中国人民财产保险股份有限公司韶关市分公司新建 营业职场项目施工总承包工程答疑公告 02 号

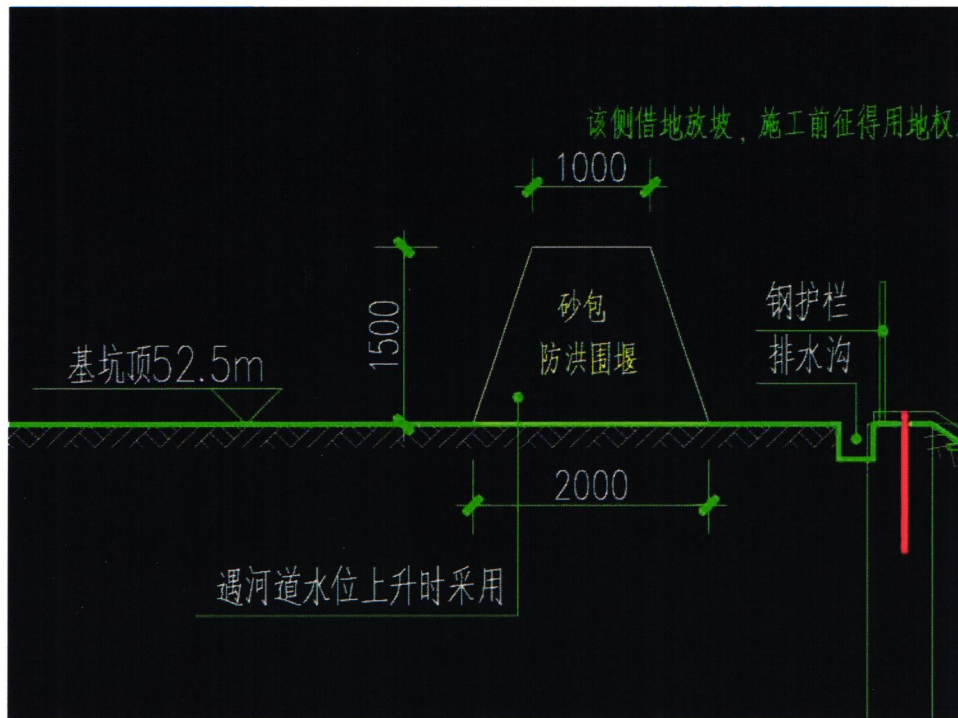
23、问：基坑工程围堰、沉降观测点保护没有详细做法图纸，请提供图纸。

沉降观测点保护

• 设置防护装置

• 用钢管制作防护围栏，高度约 $1.2 - 1.5$ 米，围栏与观测点保持一定安全距离（一般不小于 0.5 米），并涂刷警示漆，防止碰撞。

• 在观测点周围设置混凝土保护墩，尺寸可根据观测点类型设计，如直径为 $0.3 - 0.5$ 米、高度为 $0.4 - 0.6$ 米的圆柱体，墩顶预留小孔方便观测。
